PROVEND
LE PARC HERMES
RTE DE JACOU
34740 VENDARGUES

DEPARTEMENT DE L'HERAULT
COMMUNE DE VENDARGUES

**DOSSIER D'AUTORISATION ENVIRONNEMENTALE
PIECE C – DOSSIER LOI SUR L'EAU
ETUDE HYDRAULIQUE
SYNTHESE DES MODIFICATIONS APORTEES PAR
L'ADDITIF**

OCTOBRE 2025

Campus U Enseigne
Schéma directeur immobilier

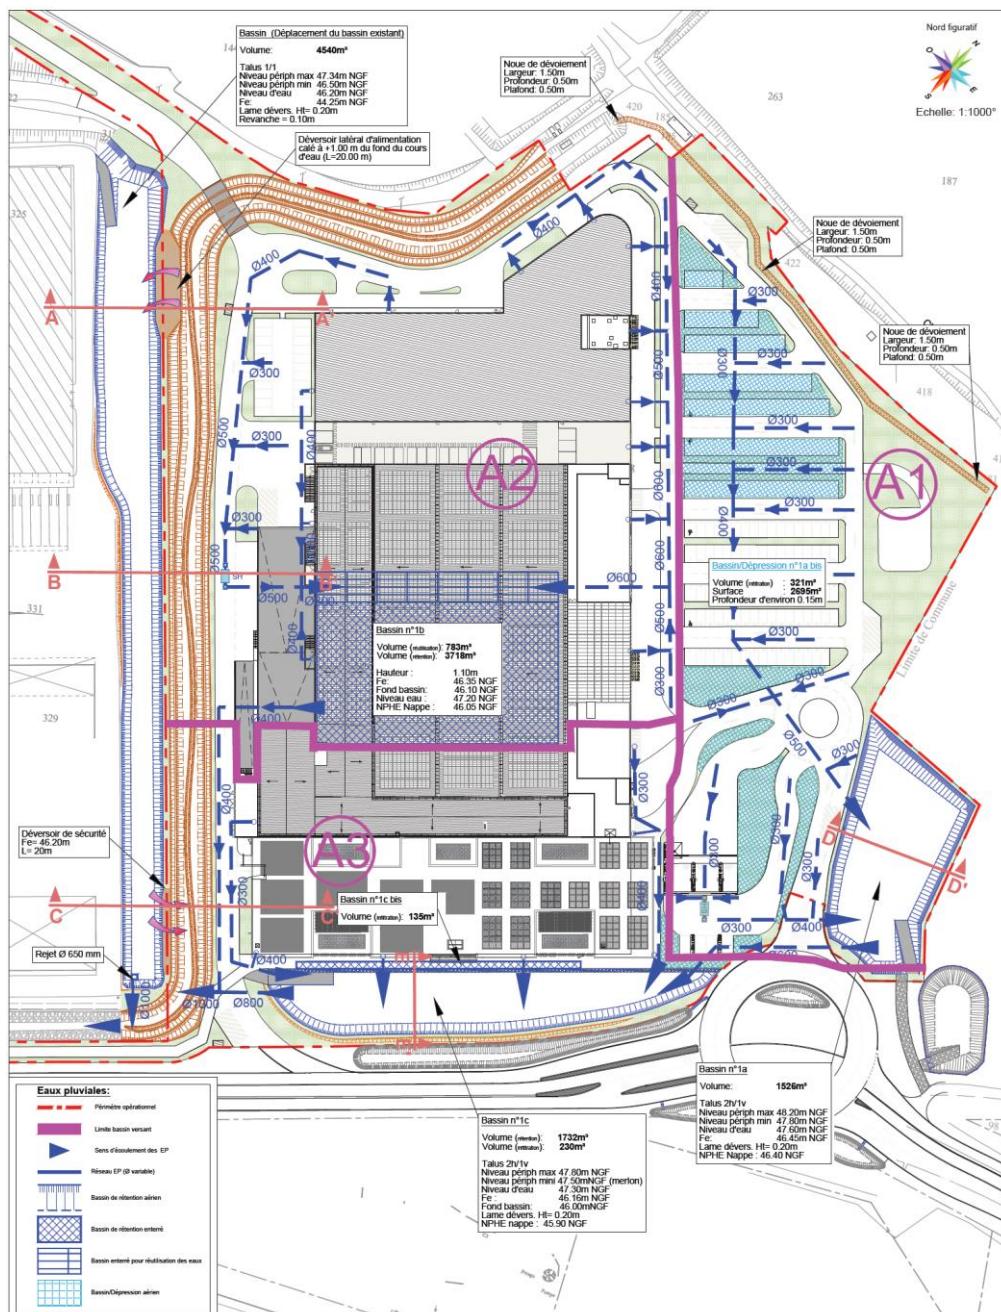
1) La figure 1 : schéma directeur immobilier de l'opération p 4 de la pièce C est remplacé par l'additif par le plan ci après :

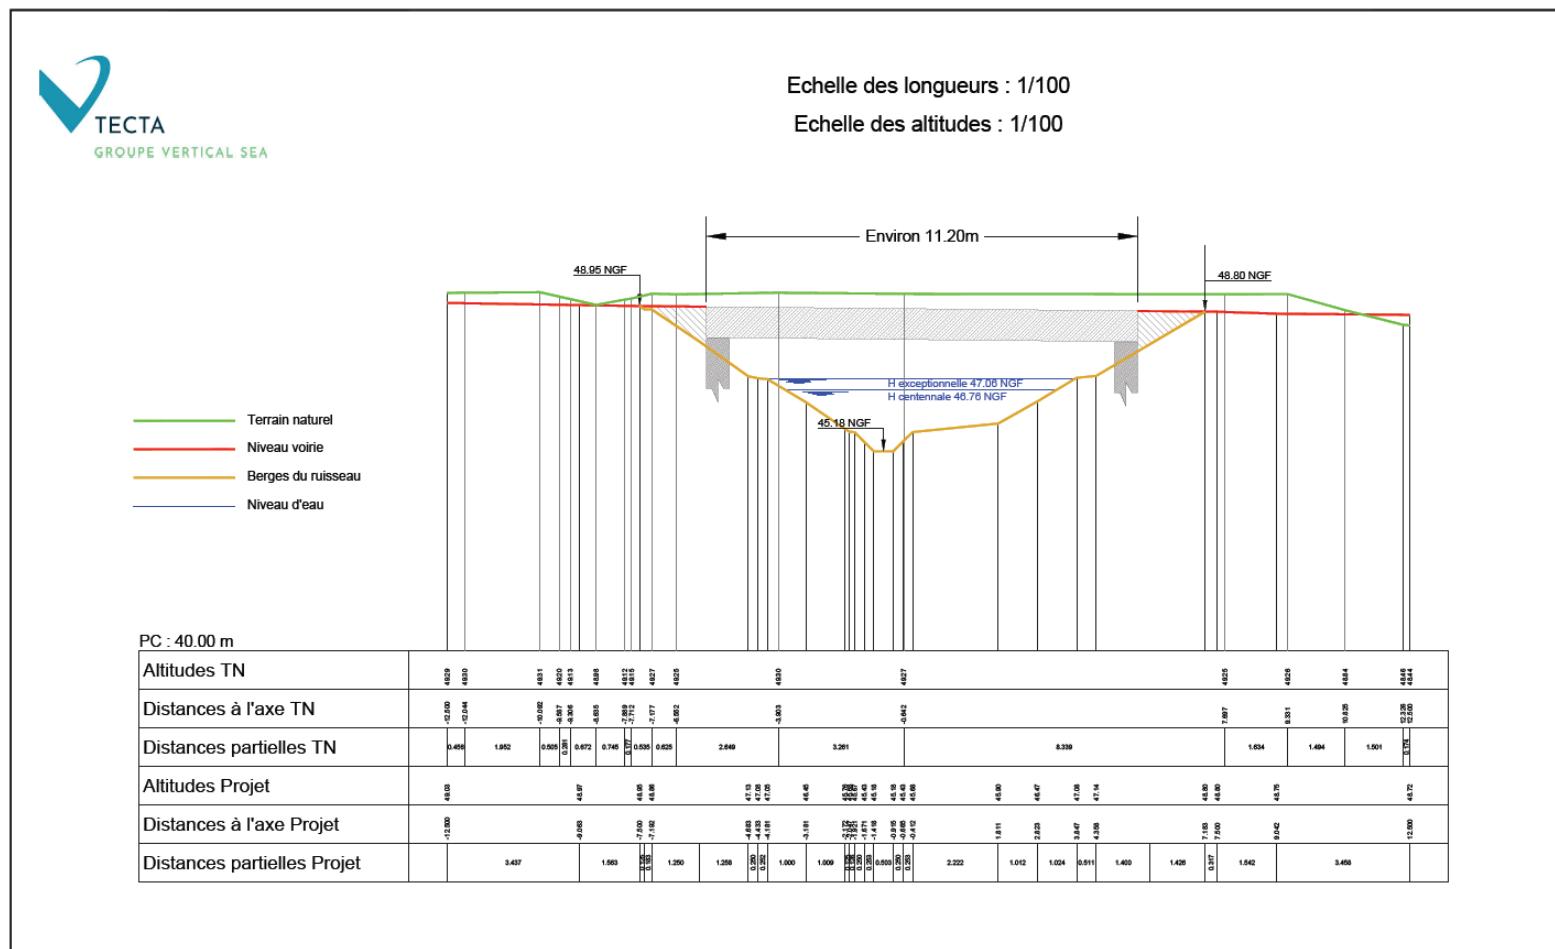
2) Le plan de gestion hydraulique 1/2 p 9 de la pièce C est remplacé par l'additif par le plan ci-après :

COUPE DE PRINCIPE SUR L'OUVRAGE

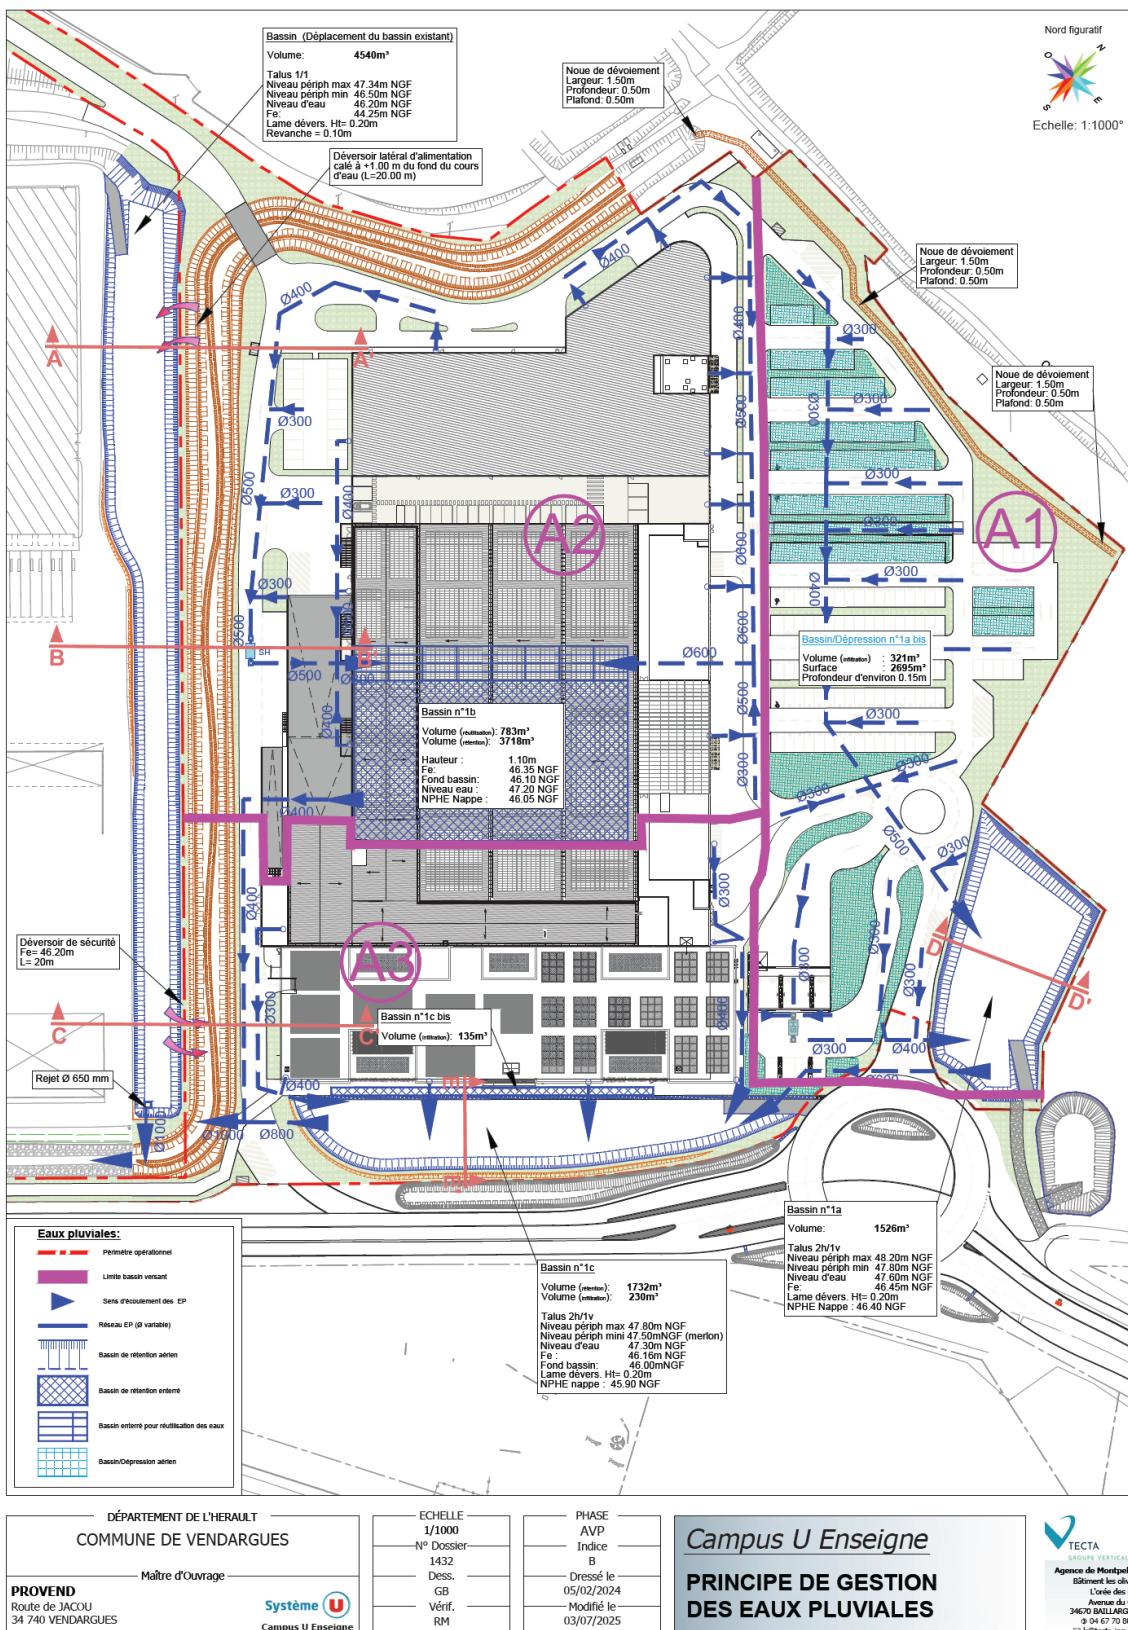
3) L'additif complète la coupe type cours d'eau dévoyé p 47 de la pièce C par le plan ci-dessous intitulé « coupe de principe sur l'ouvrage » en date du 03/07/25.

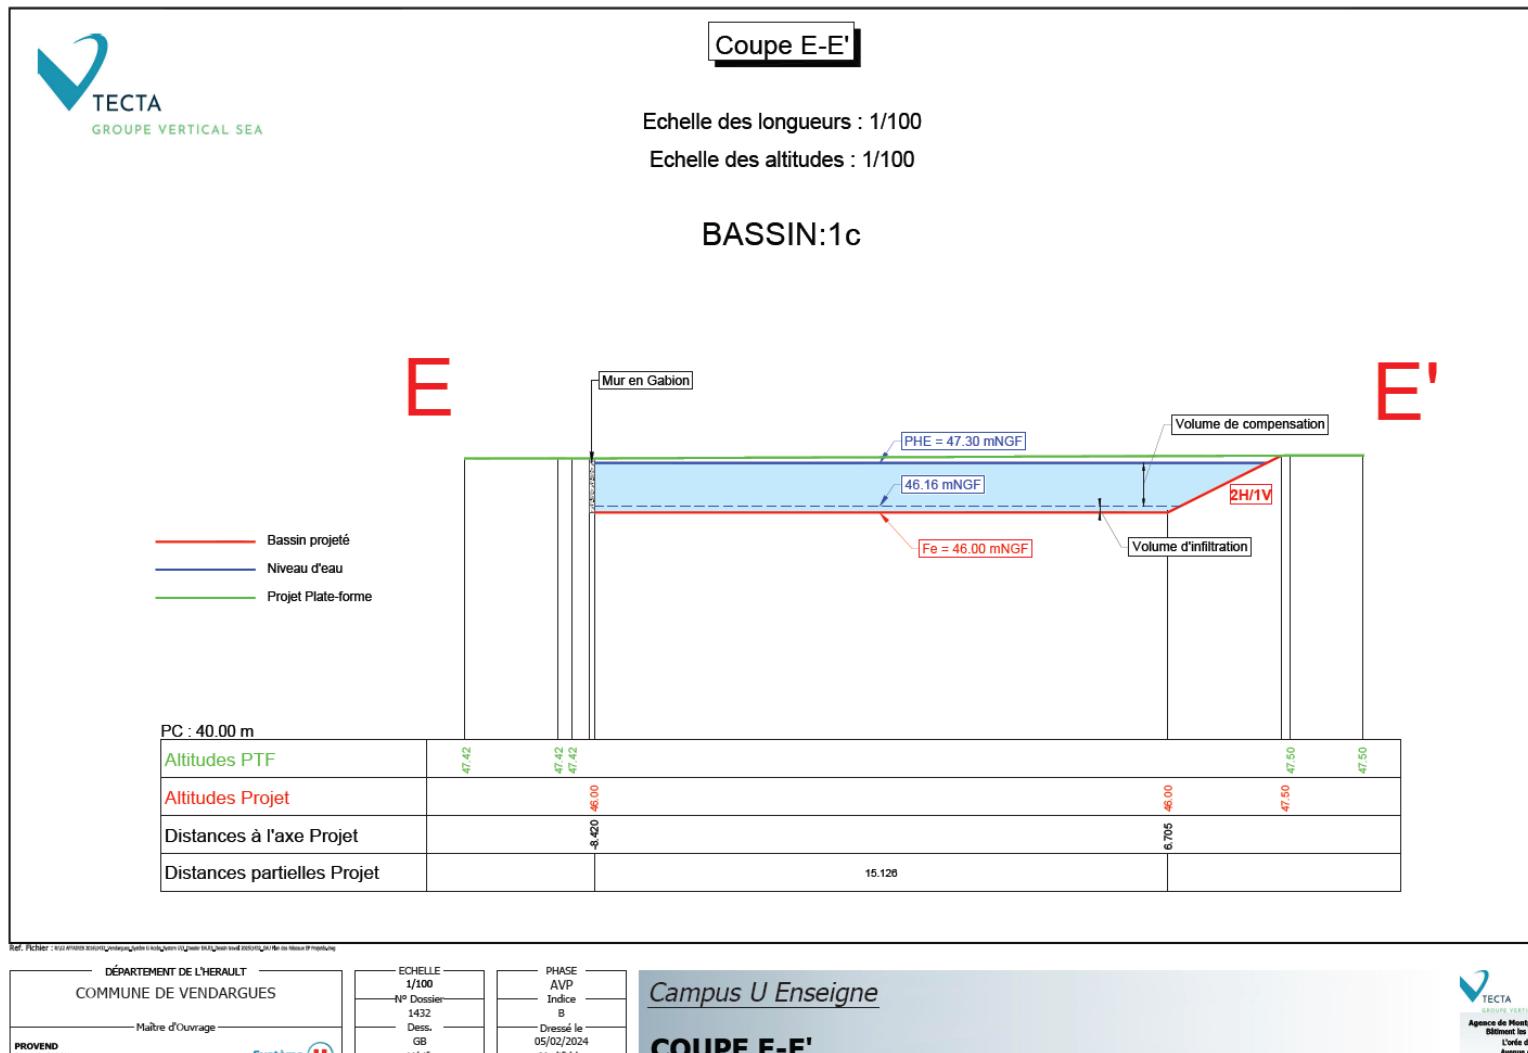
14) La coupe p.61 de la pièce C intitulée « coupe E-E' » est remplacé par l'additif par la coupe ci-dessous :
